**Unité de méthanisation et de valorisation énergétique de
biodéchets à Gennevilliers (92)**

Avis de l'Autorité Environnementale

**Avis délibéré de l’Autorité environnementale
sur l’unité de méthanisation et de valorisation
énergétique de biodéchets Métha Valo à
Gennevilliers (92)**

n°Ae : 2023-41

Figure 7 : Cartographie de l'impact olfactif au percentile 98²³ (à gauche) et au percentile 100 (à droite) – Source : dossier

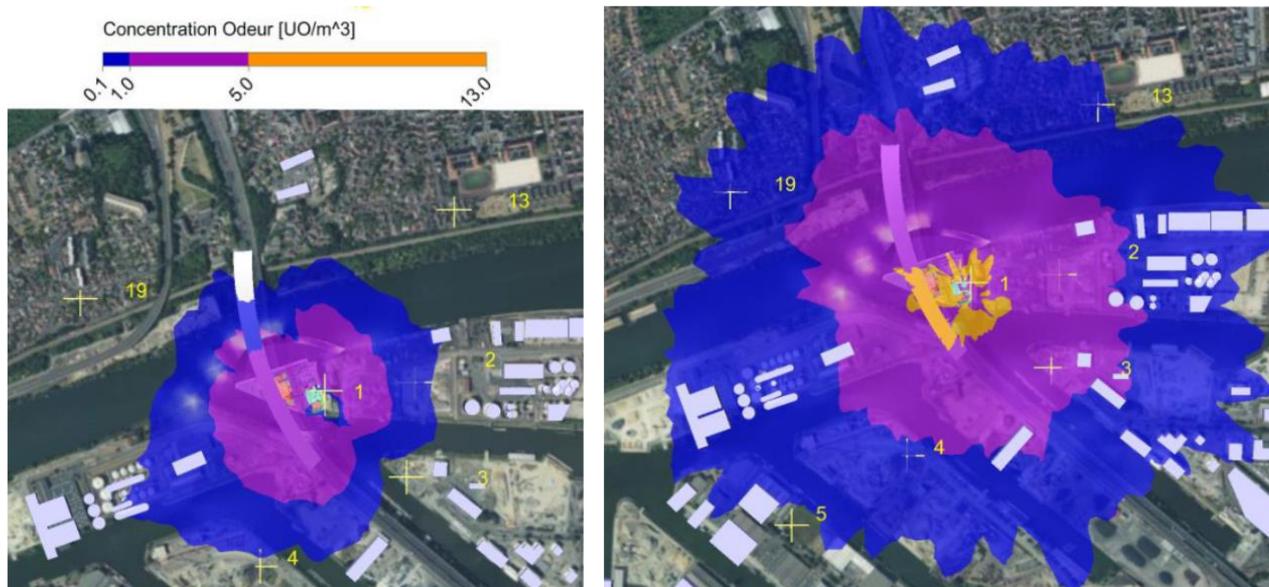
Le modèle de dispersion a permis de déterminer les périmètres à partir desquels le seuil réglementaire de 5 UO_E/m³ n'est pas dépassé plus de 2 % du temps. Des cartographies sont également établies pour d'autres seuils (1 et 0,1 UO_E/m³) et deux niveaux de dépassement (2 % et 0 %). Un tableau indique la concentration d'odeur dépassée 2 % du temps aux points sensibles, dans un rayon de 3 000 mètres. Cette valeur reste inférieure à 1,5 UO_E/m³ sur tous les points référencés et à 0,44 UO_E/m³ en zone d'occupation humaine. Les concentrations d'odeur sur le viaduc apparaissent cependant supérieures à la norme, sans que ces résultats ne soient commentés.

L'Ae recommande de quantifier le niveau d'odeur sur le viaduc et d'évaluer son acceptabilité par les occupants des 200 000 véhicules utilisant quotidiennement le viaduc.
